WWF Italia ETS
Sede Nazionale
Via Po, 25/c
00198 Roma

Oggetto: Osservazioni del WWF Italia E.T.S. in relazione all'avviso pubblico di avvio del procedimento unico ai sensi dell'art. 5 del d.l. 50/2022 e dell'art. 46 del d.l. 159/2007 per il procedimento denominato “Emergenza gas – Incremento della capacità di rigassificazione: progetto di ricollocazione nell'alto Tirreno del FSRU Golar Tundra e del nuovo collegamento alla rete nazionale di trasporto del gas naturale” presentato da Snam FSRU Italia s.r.l.

Tratto dal progetto. Figura 7-20: Atlante degli Habitat Marini Regione Liguria (2020)

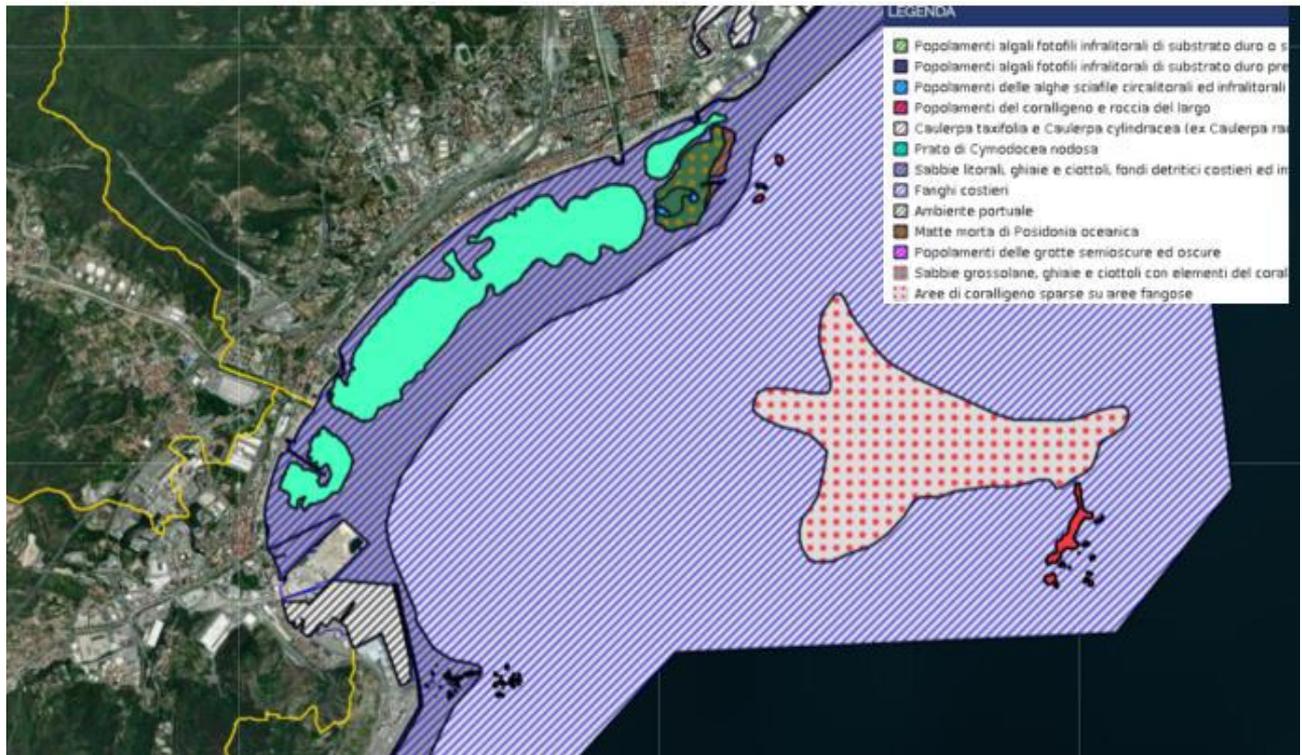
In relazione a quanto citato al punto precedente si evidenzia anche la mancanza di dettaglio nella cartografia batimetrica di strutture fondamentali (mancanza di dettaglio sui canyon di Savona e di Vado). Da notare che la "testa" di quest'ultimo inizia esattamente sul punto di ormeggio della nave "Golar Tundra". I canyon di Vado ligure, come gli altri canyon del mar Ligure intercettano la corrente Ligure-Provenzale e mettono in connessione gli strati superficiali e le aree batiali del bacino, creando fenomeni di risalita delle acque profonde (*upwelling*), fattore fondamentale per la crescita del fitoplancton. Come si può facilmente notare da una mappa satellitare questa è la zona dove, grazie a questi fenomeni di risalita, si genera la maggiore produzione di organismi autotrofi dell'intero bacino Mediterraneo. Per questo i canyon sono strutture fondamentali per la vita dei mammiferi marini e di altri predatori (tonni, pesci spada, ecc.) e in particolare per il capodoglio (*Physeter catodon* = *P. macrocephalus*). Questo cetaceo ("endangered" nella lista rossa IUCN) trova nel sistema dei canyon sottomarini condizioni favorevoli per alimentarsi e riprodursi durante la sua migrazione, che avviene in mar Ligure durante tutti i mesi dell'anno.

- carenze sugli studi riguardo la presenza attuale delle biocenosi marine. In particolare, tutte le considerazioni fatte sulla situazione delle praterie di *Posidonia oceanica*, protetta tra l'altro dalle Convenzioni di Berna e Barcellona. La relazione identifica una delle cause della regressione nella pesca a strascico, attività che non si è mai esercitata nella zona per le caratteristiche stesse dei fondali, ma che comunque non è più presente dai primi anni '90, dopo l'affondamento della chimichiera Haven.

Figura 3.22: Stralcio cartografico "Localizzazione delle aree percorse da fuoco con riportate le opere di progetto (Fonte: Geoportale Regione Liguria)

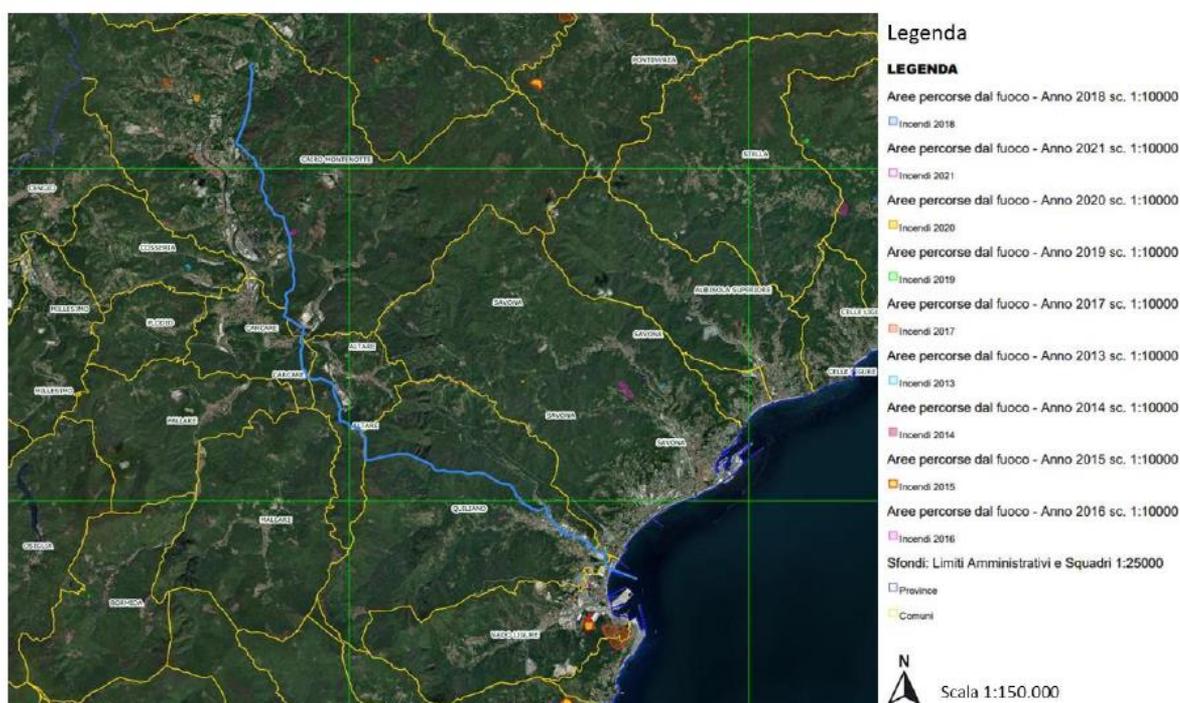
Si rileva che nel SIA sono state prese in considerazione solamente le aree percorse da incendio boschivo nel periodo 2012-2021, mentre invece dovevano essere prese in considerazione anche i periodi antecedenti previsti per Legge (art.10)! (2006-2021).

Inoltre nella cartografia non vengono indicate le aree percorse dal fuoco nel 2011!

Figura 3.15: Stralcio cartografico “Zonizzazione Assetto Insediativo” – metanodotto di collegamento dall’impianto PDE di Quiliano alla Rete Nazionale Gasdotti – Fase 2 - (da KP15 a impianto finale trappole, di regolazione e di interconnessione) (Fonte: Geoportale PTCP Regione Liguria)

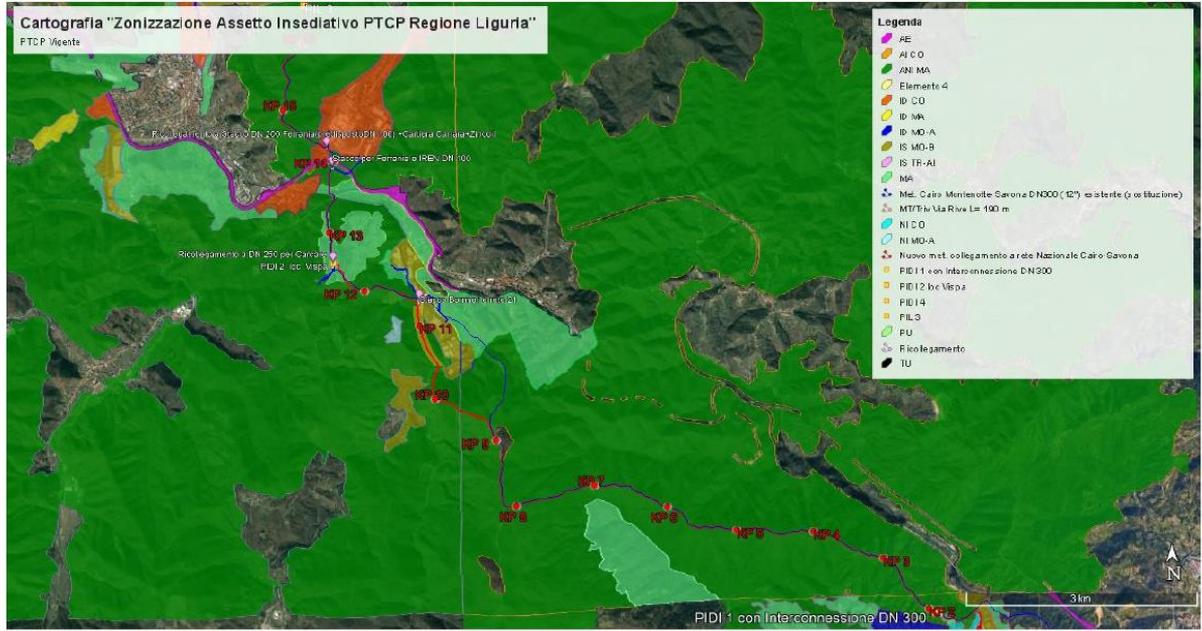
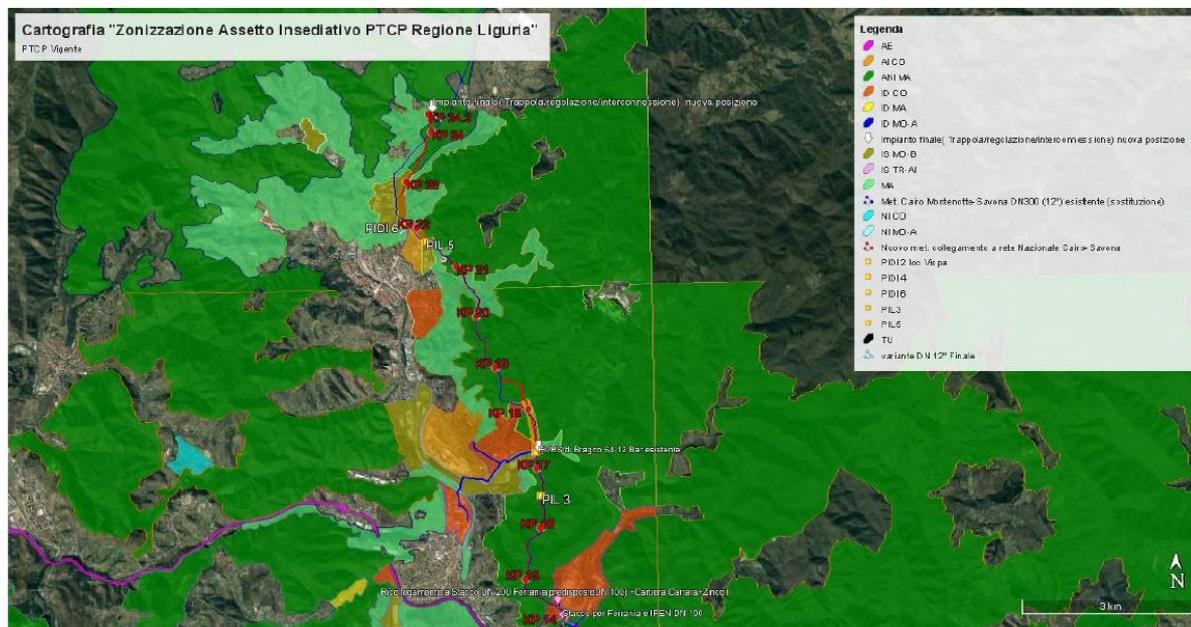
Dal punto di vista della pianificazione urbanistica regionale sovraordinata (P.T.C.P.) Assetto insediativo:

Non Conformità dell’intervento con il vigente PTCP

Il previsto intervento ricade **in zona qualificata dal P.T.C.P. regionale come ANI-MA**, che in considerazione della bellezza e delicatezza del contesto paesistico è **sottoposta al regime insediativo di mantenimento**.

Tale previsione progettuale contrasterebbe con il regime di MANTENIMENTO dello stesso P.T.C.P. in quanto:

Pertanto si ritengono necessarie anche varianti all'attuale P.T.C.P. !!! in quanto non conformi con la destinazione d'uso prevista nel Regime sia di MANTENIMENTO e NON INSEDIABILITÀ come l'ANI-MA sancisce, né con il Regime sempre di MANTENIMENTO ed insediamenti sparsi come l'IS-MA sancisce.
